## WYJAŚNIENIA TREŚCI SWZ

Dotyczy postępowania o udzielenie zamówienia publicznego prowadzonego w trybie przetargu nieograniczonego pn.: „**Budowa I etapu ul. Nowej Świętokrzyskiej na odcinku od al. Havla do ul. Kampinoskiej**”.

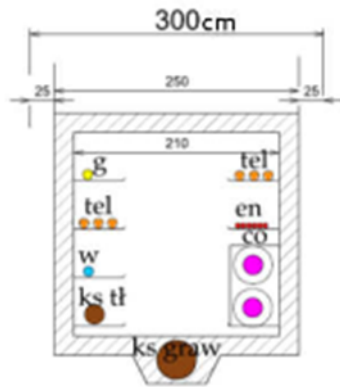
Czy przebudowy SUT mają swym zakresem być skoordynowane z przebudową ul. Kampinoskiej realizowanej w etapie II? Czy Zamawiający w ramach przedmiotowego zadania wymaga od Wykonawcy wykonania przebudów sieci uzbrojenia terenu z uwzględnieniem robót prowadzonych na styku niniejszego przedsięwzięcia (tj. remont ul. Kampinoskiej) z pracami na etapie II?

Zamawiający informuje, iż przebudowę ul. Kampinoskiej należy wykonać zgodnie z zapisami OPZ i PFU. Zadanie należy realizować zgodnie z warunkami technicznymi pozyskanymi dla określonego zamierzenia.

rys. 16. Minimalna szerokość przestrzeni dla przewodów infrastruktury przy lokalizacji wszystkich przewodów po jednej stronie jezdni. (Źródło: BRG)

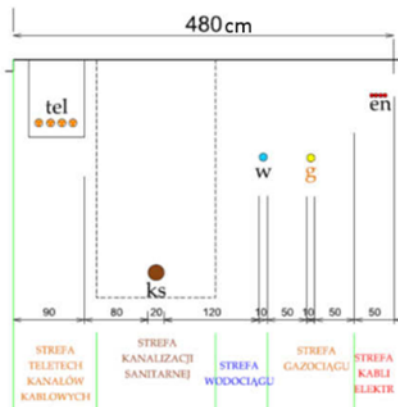
Czy Zamawiający przewidują budowę tunelu przełazowego oraz przewodu infrastruktury technicznej (kanału) dla sieci zgodnego z Gdańskim Standardem Ulicy Miejskiej z dnia 18 grudnia 2020 r. (GSUM) określonego w podpunkcie 4.7 Przewodu infrastruktury technicznej?

Zamawiający informuje, iż podstawą realizowanego przedmiotu zamówienia są pozyskane warunki techniczne otrzymane od GZDiZ. Gdański Standard Ulicy Miejskiej z dnia 18 grudnia 2020 r. należy traktować jako zalecenia.
